工事名称 丹澤邸 新築工事
図面名称 1階 柱・壁伏図

NO. S 14

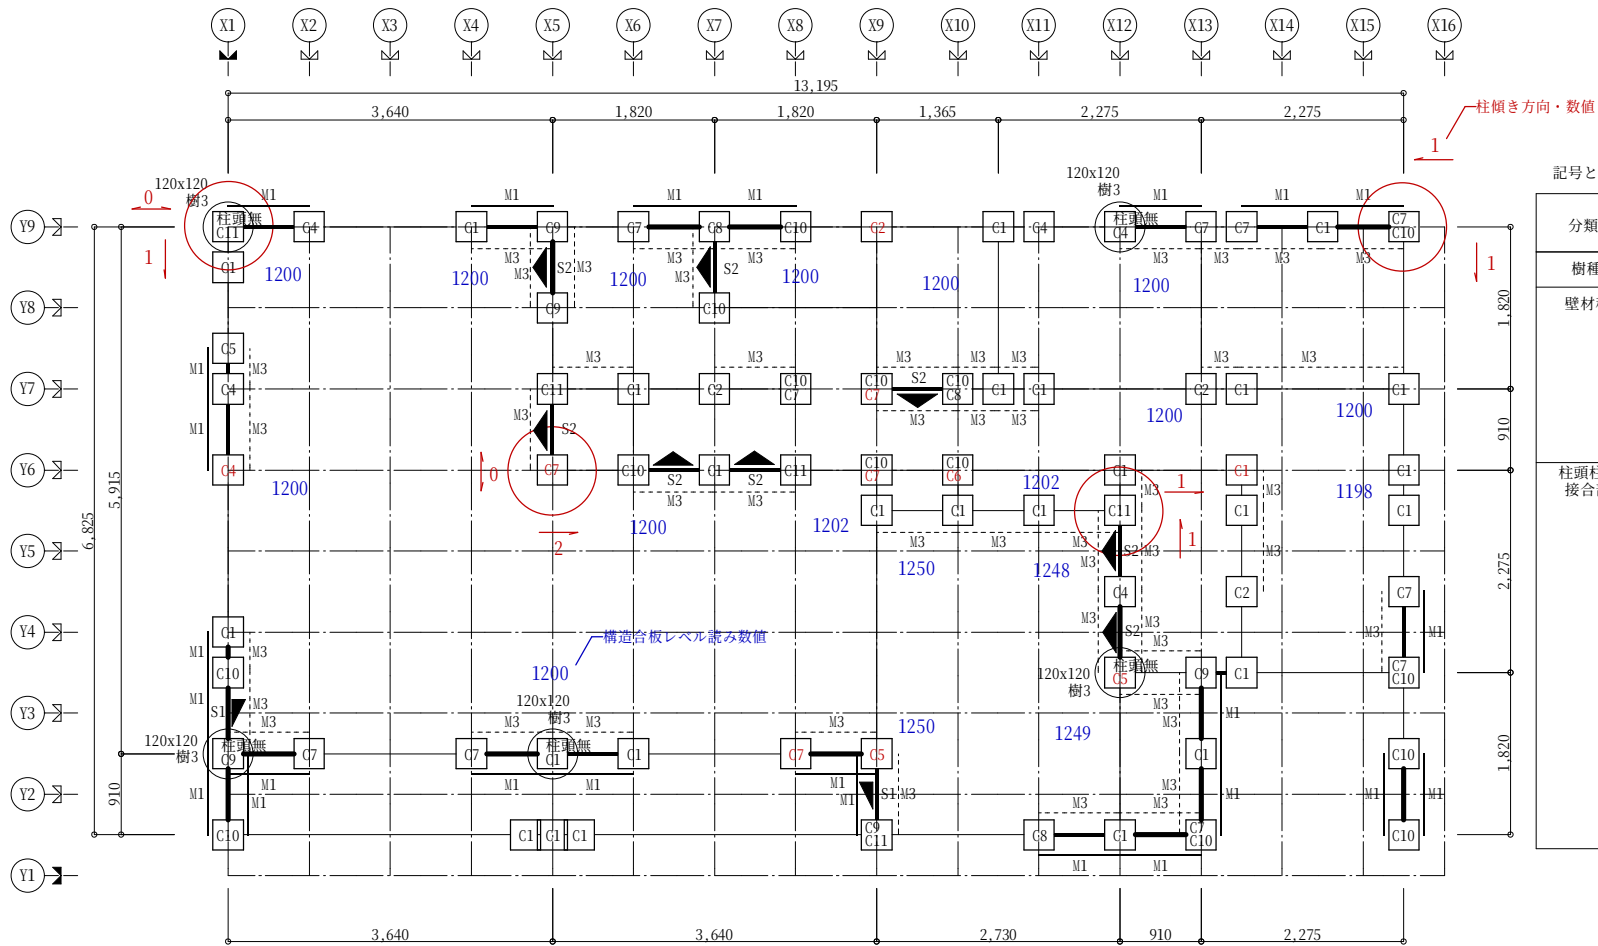
変更履歴
1ヶ所通柱を管柱に変更(X9・Y2.5通り)・プレカッタ図検討による柱接合金物変更(6/30)
